**Паспорт доступности
объекта социальной инфраструктуры (ОСИ)**

- 1.1. Наименование (вид) объекта: Общежитие для студентов ФГБОУ ВО "Нижневартовский государственный университет";
- 1.2. Адрес объекта: 628615, Российская Федерация, Ханты-Мансийский автономный округ – Югра, г. Нижневартовск, ул. Северная, д. 60 А;

Акт обследования
объекта социальной инфраструктуры к паспорту доступности ОСИ

Фото 36

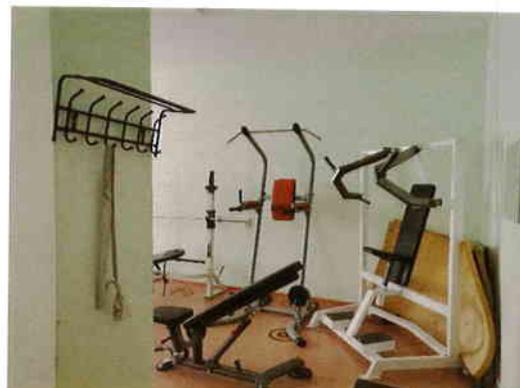
4.2	Зальная форма обслуживания	Есть	---	35, 36, 37, 38, 39, 40, 41, 42, 43	Отсутствует специализированное оборудование для обеспечения доступа к услуге, людей с инвалидностью категорий Г; Высота порогов, части дверных проемов, превышает допустимые значение 0,014м, что не соответствует п. 6.1.5 СП 59.13330.2020;	Г	<p>- Обеспечить наличие стационарных индукционных петель, для обеспечения доступа к информации для посетителей, имеющих инвалидность по слуху;</p> <p>Обеспечить высоту порога, с сохранением притвора дверного полотна, в рамках требований п. 6.1.5 СП 59.13330.2020 (как компенсирующее мероприятие допустимо использование перекатного порогового пандуса);</p>	ТР

Фото 47

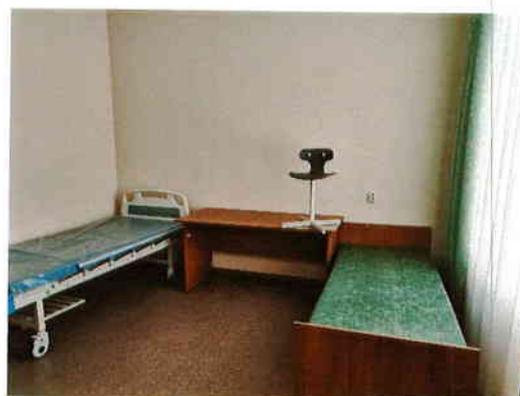
4.1	Жилые помещения	Есть	15	44, 45, 46, 47	<p>На дверных проемах отсутствуют контрастные сочетания цветов в применяемом оборудовании: (Дверь-стена, дверь-ручка.), не соответствует п. 6.4.1. СП 59.13330.2020;</p> <p>На полотнах дверей, размещены информационные материалы, что не соответствует</p>		<p>- Обеспечить контрастную маркировку дверного проема, либо лентой, либо методом окрашивания не менее 50 мм шириной по периметру проема, в рамках исполнения, дополнительно нанести контрастную маркировку ручек двери, в рамках исполнения п. 6.4.1. СП 59.13330.2020;</p> <p>- Информационные, информационно-тактильные таблички (в том числе тактильно-звуковые) для идентификации помещений с использованием рельефно-линейного шрифта, а также рельефно-точечного шрифта Брайля для людей с нарушением зрения должны</p>
